Client : Service correctionnel du Canada N° de projet (client) : 550-2-301-3102
 N° de projet : 27306TTA

Projet : Mise aux normes systèmes de stockage. Upgrading petroleum storage systems Date: 10 juillet 2015

N° de lot : 1 - Démolition N° de commande : _____ Addenda n° : M-01

addenda n° : M-01

CRM-01

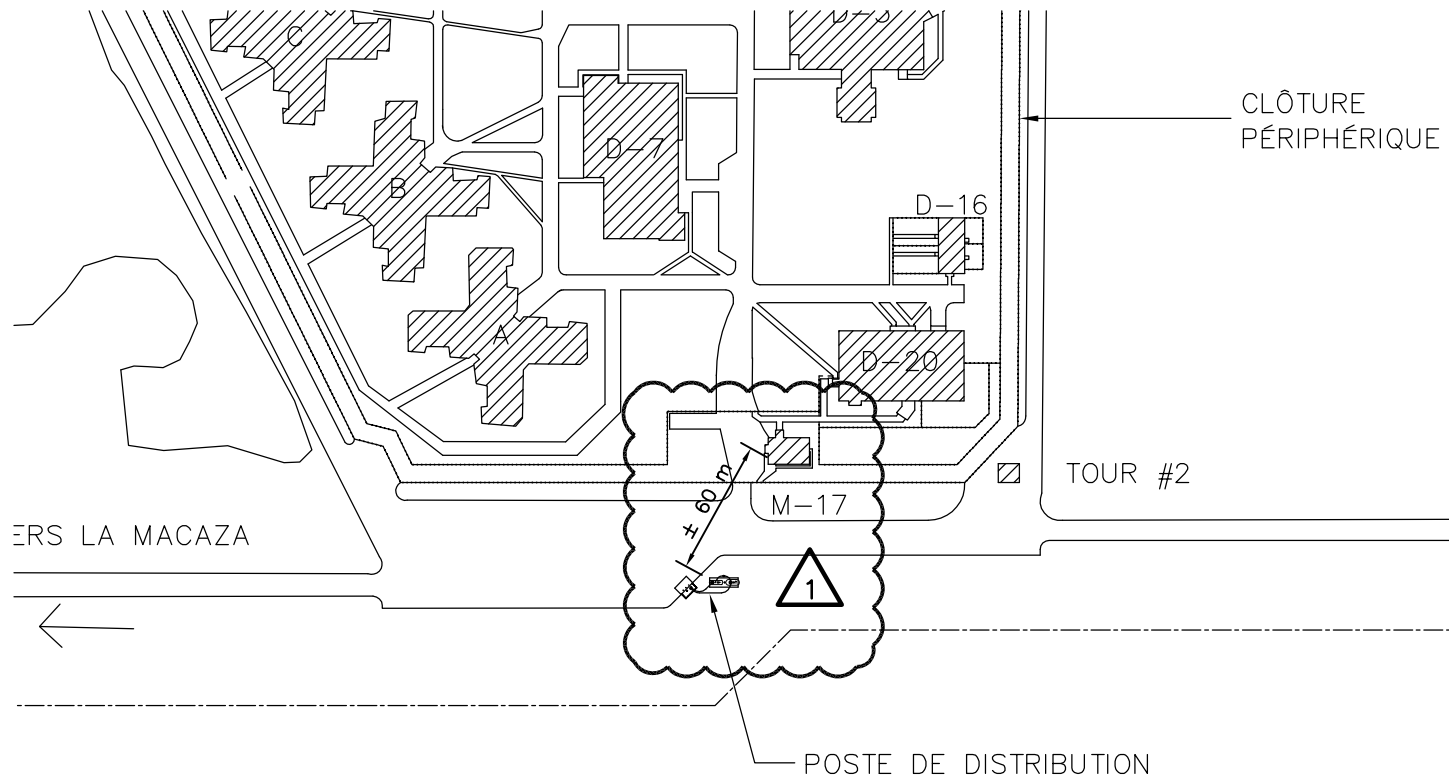
- 2.1 Remplacer tous le câblage de contrôle des sondes (9) entre le poste de distribution d'essence/diesel et le système Veeder-Root TLS-350 situé au sous-sol du bâtiment M17 (poste de garde). Distance approximative 60m (voir extrait ci-joint)

Replace all the probe control wiring (9) between the petrol/diesel distribution system and the Veeder-Root TLS-350 located in the basement of the building M17 (guard post). Approximative distance 60m (see attached extract)
